12 mai 2025

NOTIFICARE URGENTĂ PRIVIND SIGURANȚA PE TEREN

Denumirea produsului:	Allon®
Numărul piesei:	200-00263
UDI:	00290107581103

Figura 1.

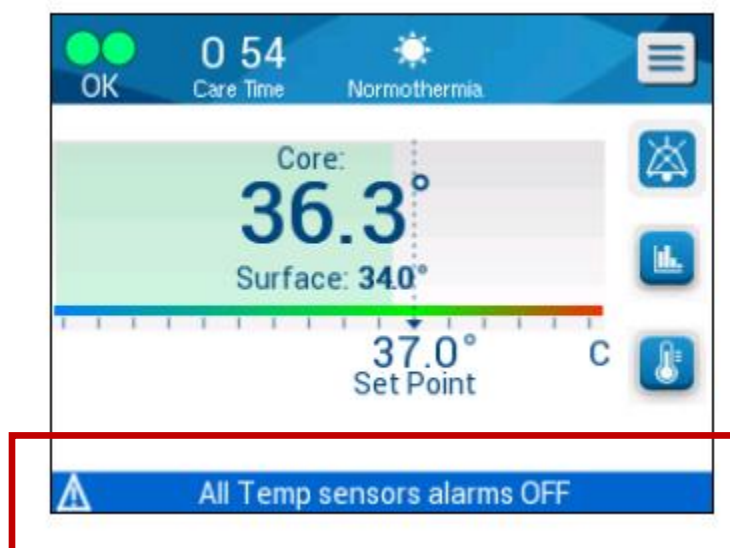
1. Dacă în partea de jos a ecranului apare mesajul „All Temp sensors alarms OFF”, așa cum este prezentat în Figura 1, urmați pașii de mai jos pentru a ON alarmele
